Ministero della cultura

SOPRINTENDENZA SPECIALE PER IL PIANO NAZIONALE
DI RIPRESA E RESILIENZA

Oggetto: **[ID: 8509]:** Progetto di una centrale eolica offshore "Rimini" della potenza complessiva di 330 MW, antistante la costa tra Rimini (RN) e Cattolica (RN).
Richiesta di pronuncia sulla compatibilità ambientale ai sensi dell'art. 23, D.Lgs. 152/2006.
Proponente: Energia Wind 2020 S.r.l.
Parere tecnico-istruttorio.

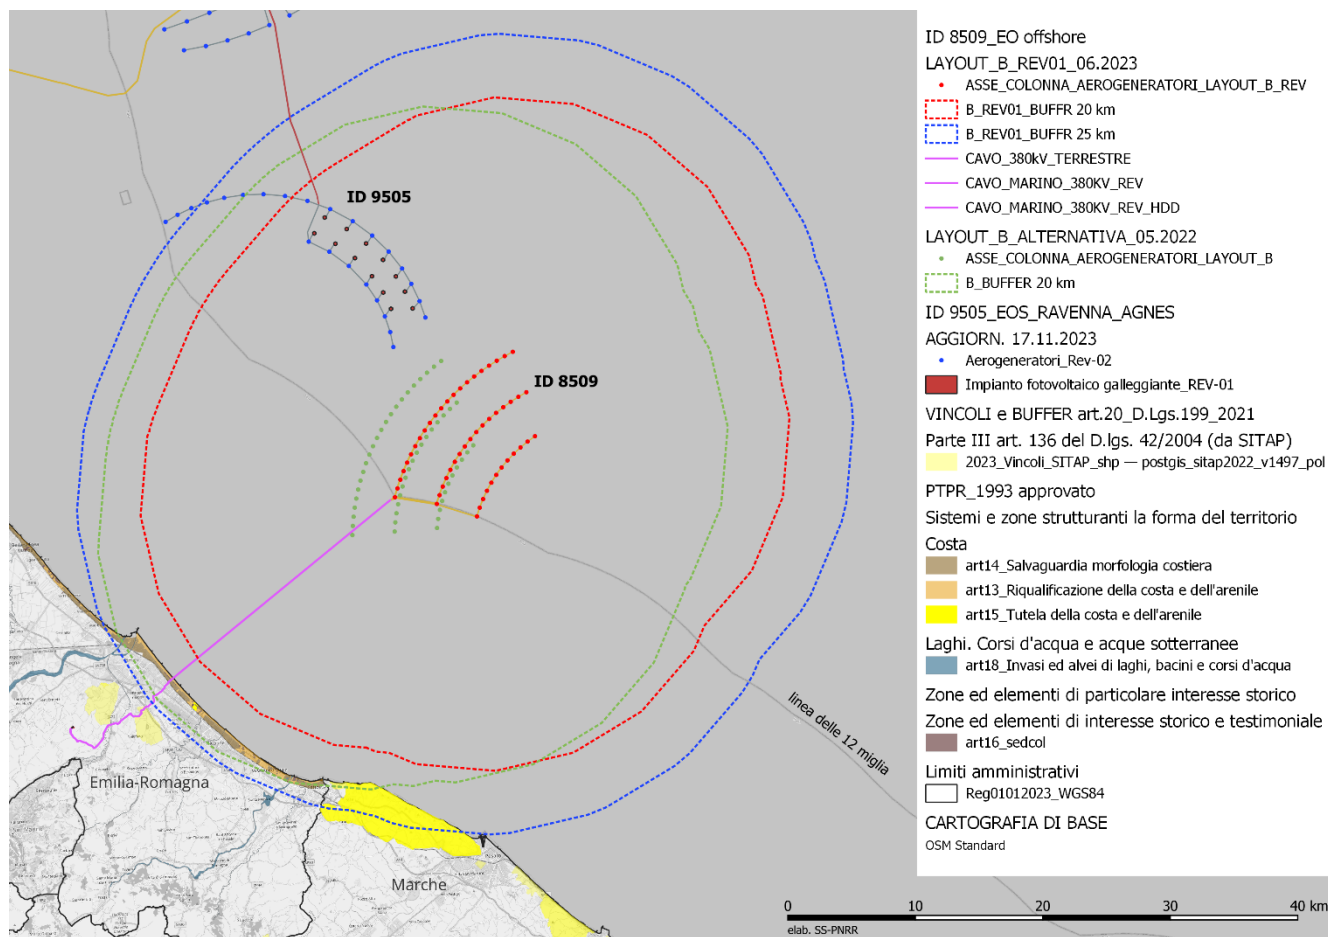
CONSIDERATO che la documentazione integrativa contiene una proposta di variazione del Layout B, denominata B_REV.01, che, in risposta ad una richiesta ricorrente in alcune osservazioni, in particolare avanzate dalla Provincia di Rimini e da alcuni comuni costieri, ed a seguito di interlocuzioni con il settore VIA regionale, con la provincia di Rimini e con i comuni costieri, allontana ulteriormente gli aerogeneratori di circa 4 km in direzione Nord Est, ubicandoli tutti oltre le 12 Mn;

Confronto tra Layout B e Layout B REV01. Tratto dall'elaborato VIA16-2_6d_R_PAESAGGIO_VISIBILITÀ, 13- Studio di visibilità, pag.2

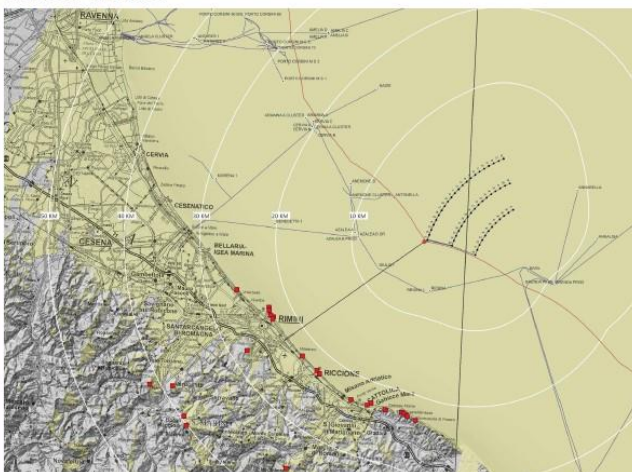
CONSIDERATO che il progetto in valutazione è quello relativo all'ultima configurazione di Layout, denominata **B_Rev.1**, presentata con le integrazioni del 01/06/2023 anche sulla scorta delle richieste e delle osservazioni prodotte da Amministrazioni locali e diversi soggetti, e a valle di incontri tecnici con l'Area di Valutazione Impatto Ambientale della Regione Emilia Romagna ed amministrazioni locali, e che sulla scorta di questa interlocuzione si è operata una revisione della precedente configurazione denominata Layout, operato uno spostamento medio del LAYOUT B di circa 4 km in direzione Est_Nord Est (60° rispetto al Nord), in modo che tutti gli aerogeneratori risultano ubicati oltre le 12 Mn, non

interferiscono con i depositi di sabbie relitte esistenti e viene assicurata una maggiore distanza dall'impianto eolico offshore in valutazione denominato "Romagna1&2" proposto dalla società AGNES srl, lasciando invariati l'andamento del tracciato e il punto di approdo dei cavi di export nonché tutte le opere di connessione terrestri.

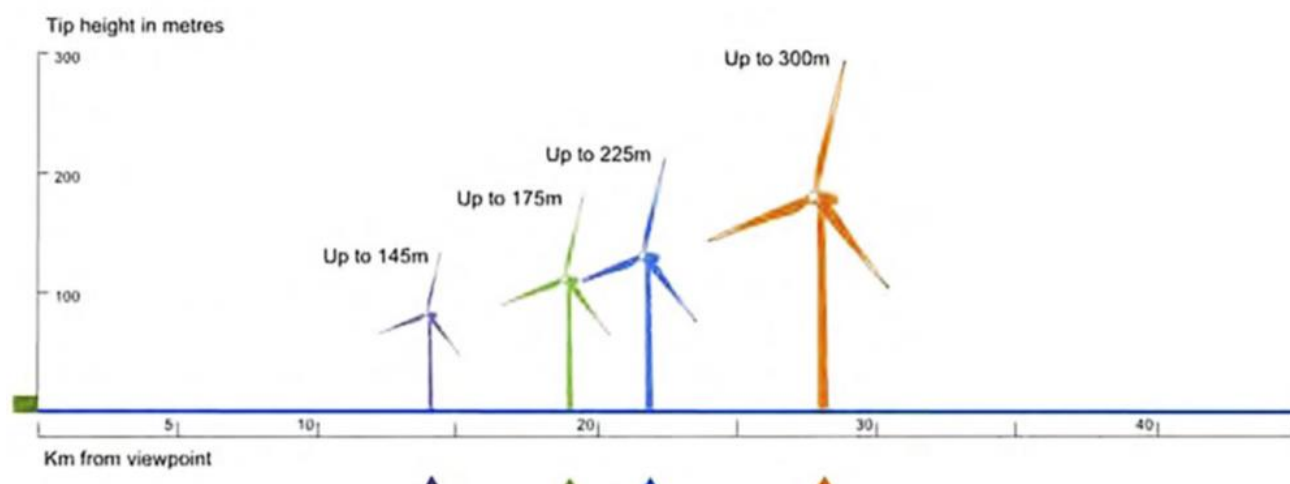
CONSIDERATO che, in recepimento di quanto indicato dalla scrivente Soprintendenza speciale nella fase di richiesta di integrazioni, il proponente ha attuato alcuni accorgimenti nella restituzione dell'analisi di visibilità, individuando punti di vista collocati sulla costa e nelle aree interne **includere nell'areale di intervisibilità**, punti di vista che permettono la valutazione della spazialità paesaggistica, riportando sia la visione panoramica (considerando una rotazione della visuale), **che l'inquadramento a 60° che corrisponde approssimativamente al campo visivo dell'occhio umano, in modo da determinare più precisamente l'area occupata dal progetto in rapporto al reale impatto visivo percepito dall'osservatore;**

Distanza minima: 23 km _ 12,4 Mn (turbina 1) - Distanza massima: 37 km _ 20 Mn (turbina 32).*

1. Al fine di operare un'ulteriore valutazione sulla possibilità di riduzione dell'impatto visivo dell'impianto in progetto delle aree tutelate costiere del territorio regionale marchigiano interessate dalla percezione dell'impianto eolico offshore, ed in considerazione della morfologia di quel sistema collinare costiero, viene richiesto di valutare con gli strumenti della analisi della visibilità in fase di sviluppo del progetto, anche in relazione alla costante evoluzione della ricerca tecnologica nel campo della produzione di energie rinnovabili, un allontanamento degli aerogeneratori e/o una riduzione della loro altezza.

Opere terrestri di connessione alla RTN; in evidenza, l'approdo del cavo marino con HDD (ellisse grigia). Tratto da elab. OWFRMN_V2-SC2-01-1_R-GENERALE, pag. 73.

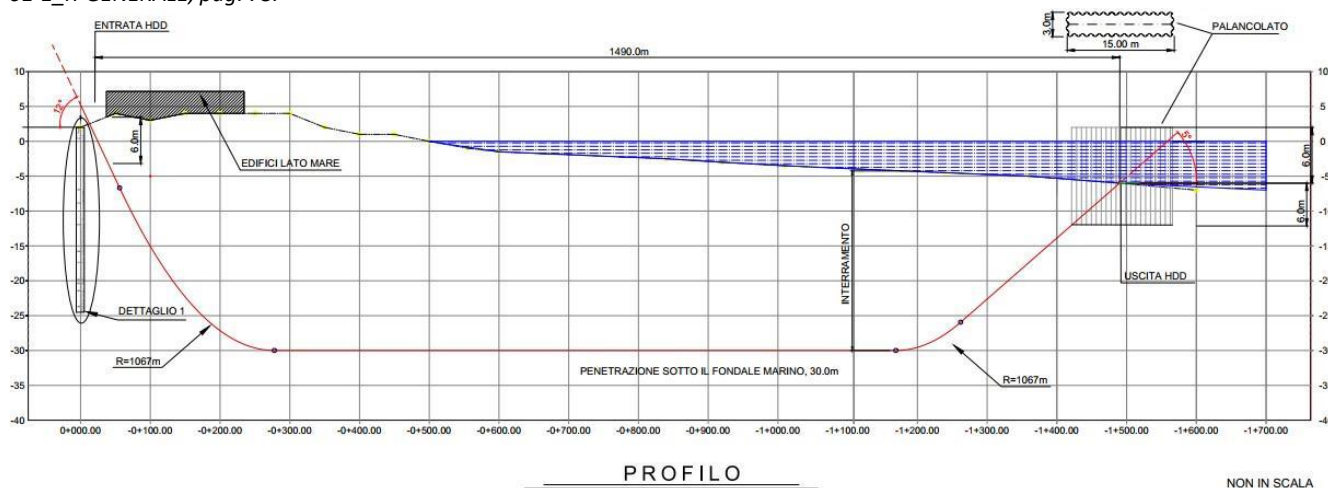
CONSIDERATO che la realizzazione della transizione Mare-Terra avviene con la tecnica denominata Horizontal Directional Drilling (HDD) che per una lunghezza di circa 1450 m consente di bypassare una fascia in mare distante 930 m dalla battigia, la spiaggia, il lungomare, gli edifici prospicienti e il fascio infrastrutturale della ferrovia e della linea Metro-Mare;
